平陆县 100MW 农光互补光伏发电项目

监理工程师通知单

编号: ZHJL-JLTZ-PL-106

主题: 关于西沟 A3 地块支架验收相关事宜

附：ZHJL-JLTZ-PL-106 现场照片

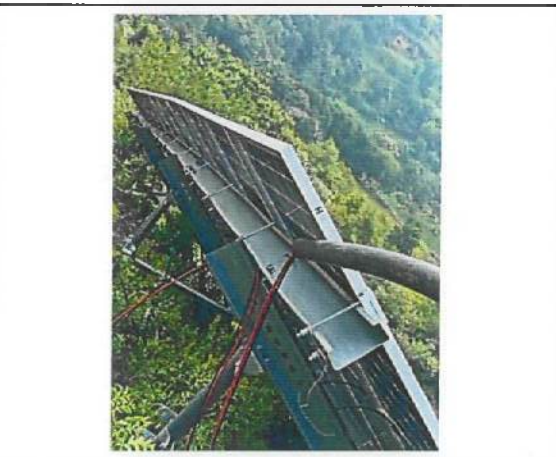
- 1、螺丝无垫片, 且螺丝未紧固到位
- 2、檩条连接处缝隙过大
- 3、压块安装未垂直檩条
- 4、压块安装过紧导致檩条变形
- 5、垫片型号使用错误
- 6、檩条与斜梁连接处悬空, 无受力
- 7、逆变器支架生锈严重
- 8、四平方线穿管未使用 PE 管 等通病问题

檩条缝隙过大	螺丝无弹垫且未紧固

请贵单位立即停止组件安装, 待消缺整改完成后重新报验。

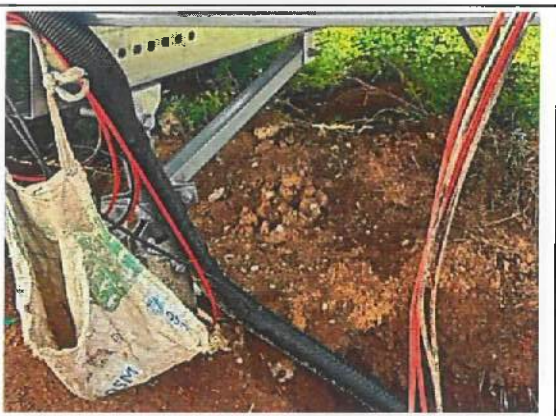
檩条与斜梁悬空斜梁未受力	压块安装过紧导致檩条变形
